## Audi Q3 レーンガイド機能の改修

リコール届出番号	外-3703	リコール届出日	2023年10月12日
基準不適合状態にあると認める構造、装置又は性能の状況及びその原因	運転支援システムのレーンガイド機能（アダプティブクルーズアシストシステムの一部）の制御プログラムにおいて、開発時の評価が不十分なため、プログラムに不備があります。このため、ステアリングのハンズオフ検知時のシステム無効化に関する作動が、保安基準に適合していません。		
改善措置の内容	全車両、当該システム用のフロントカメラのコントロールユニットを対策プログラムに書き換えます。

### 不具合発生箇所

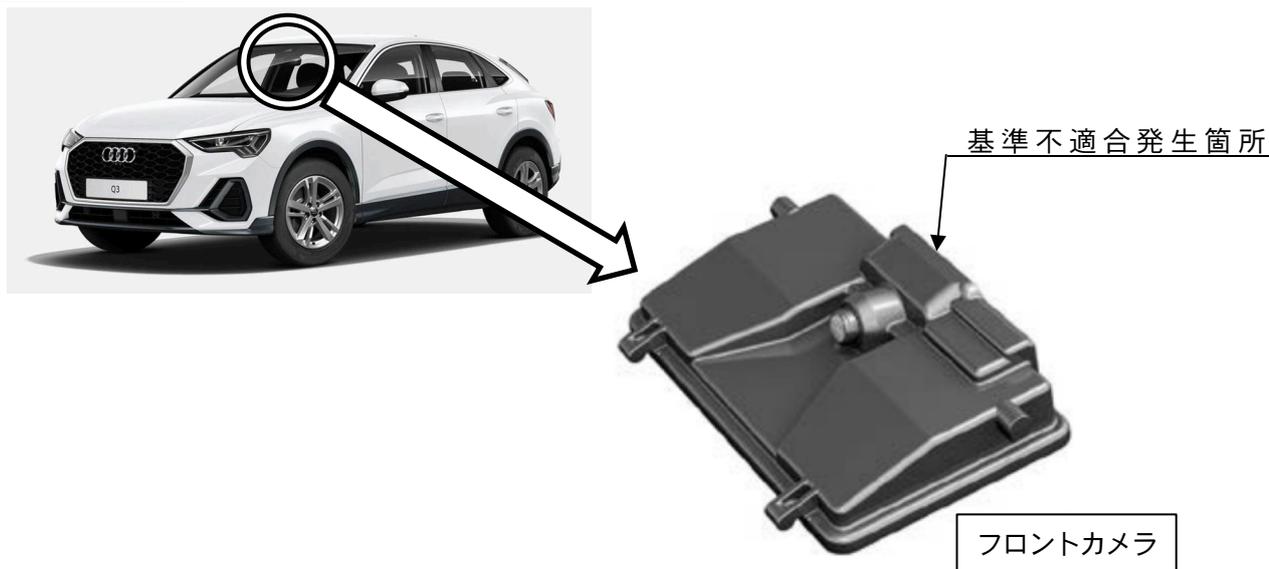
注：  は、プログラムを書き換える部品を示します。
